VINDKRAFTSUTREDNING
för
ARVIDSJAURS KOMMUN
TILLÄGG TILL ÖVERSIKTSPLAN

SAMRÅDSREDOGÖRELSE

ARVIDSJAURS KOMMUN

Arvidsjaur 2011-02-14

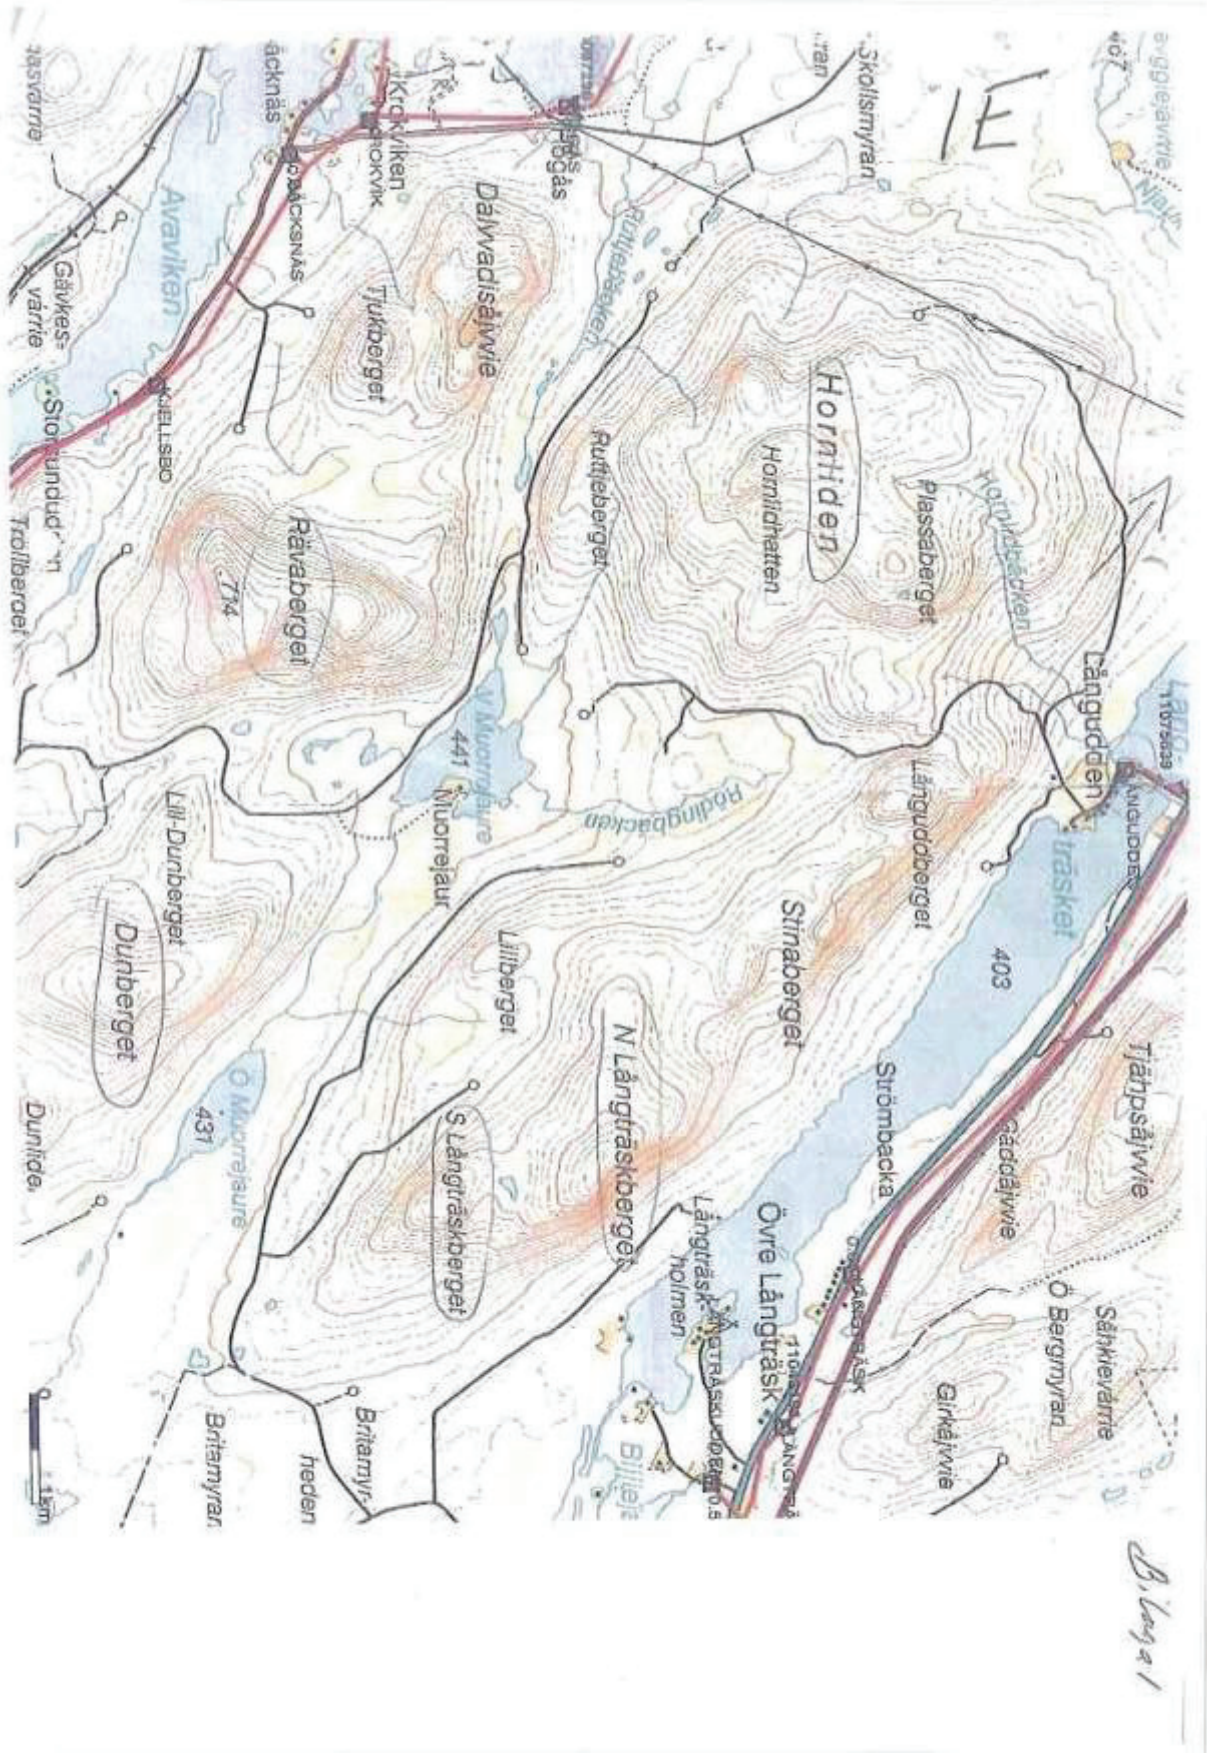
Samtliga vindkraftverk är placerade på kalhygget ner mot sjön, där det är som smalast!!!!

lant + sjö *bred sjön? 6-800m*

17. Björkliden, Granliden

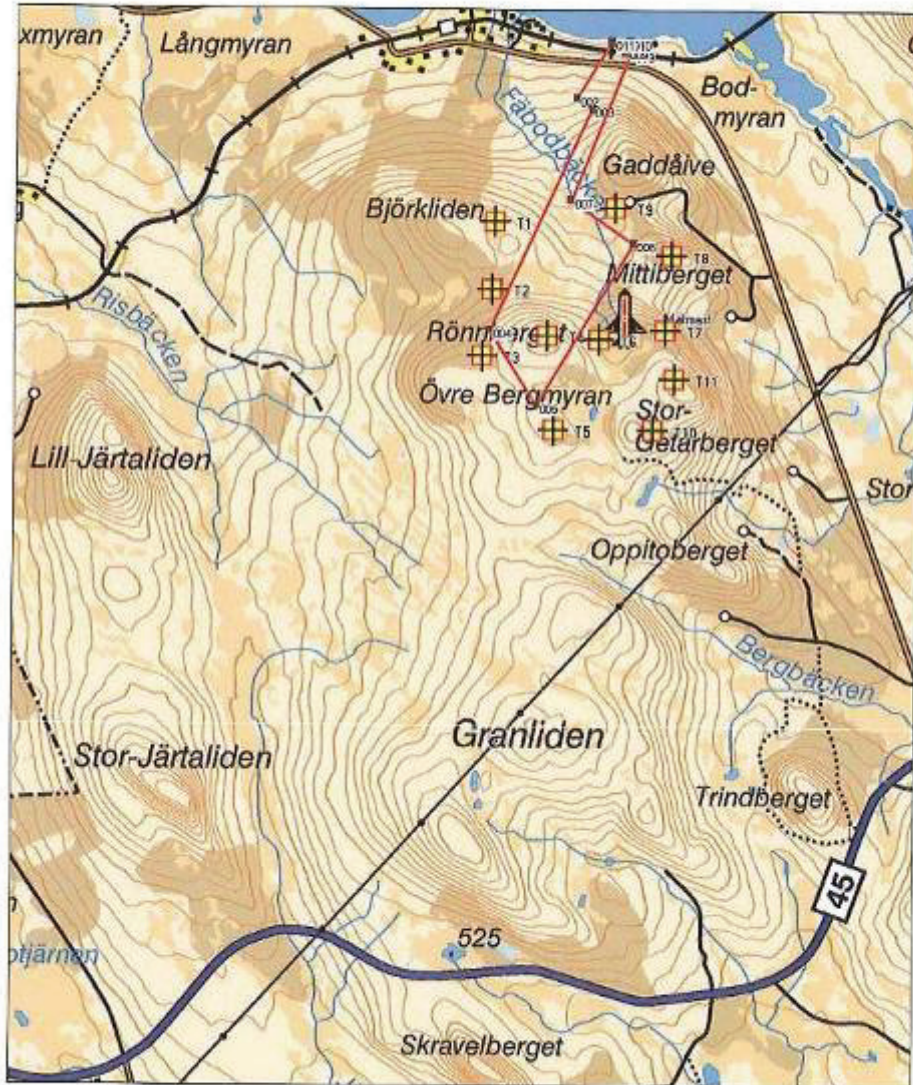
Typ av mark i området	Berg och skogsområde som gränsar till lågfjäll.
Årsmedelvind	6,5 – 7,5 m/s
Områdets storlek	31 km ²
Rikssintressen	Vindkraft Rennäring
Övriga förutsättningar	Skogsbruk har bedrivits i området. Skogsbilvägar finns inom området. Inom området bedrivs jakt. Vinterturism bedrivs i området
Störningar	Rennäringen Rennäringen, kalvningsland. Turism
Bedömning	Lätt tillgängligt område vad avser vägnät (väg E45) och med mycket goda vindförhållanden. Störningar kommer att uppstå för turistnäringen i området. Landskapsbilden för passerande på väg E45 kommer att påverkas på ett påtagligt sätt. Området omfattas av riksintresse vindbruk samt rennäring. I detta fall bedöms att riksintresset rennäring väger tyngre än vindbruk. Området bedöms som olämpligt för vindbruk.

Kommunen har justerat planförslaget genom att minska område 17 och gett detta beteckningen framtida potentiellt område för vindbruk.
